Technische Änderung zu PV - STICK

• Nummer der Produktänderungsmitteilung:	PCN-PB43-210127-00-A
• Datum der Veröffentlichung	27.01.2021
• Gültigkeitsdauer	bis auf weiteres
• Revisionsnummer	00-A

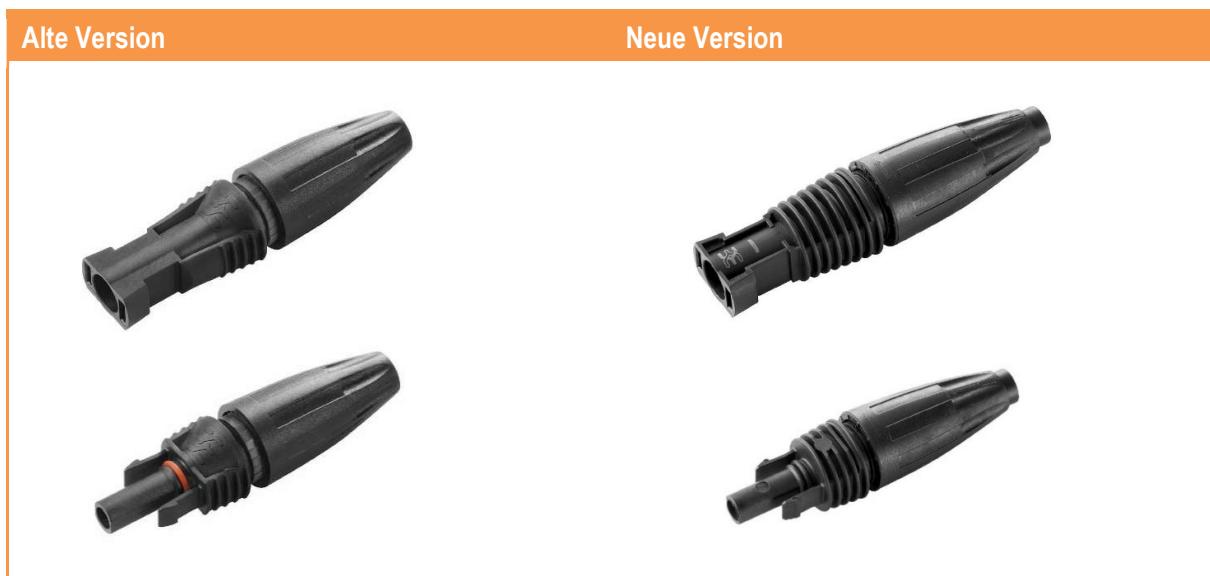
- In der Vergangenheit hatte der PV – STICK ein anderes Aussehen

- Das äußere Design des PV – STICK wurde angepasst

- Die Umstellung wird bis Ende des ersten Quartals 2021 erfolgen.
- Beide Versionen sind steck- und montagekompatibel zueinander und können gemeinsam verwendet werden.
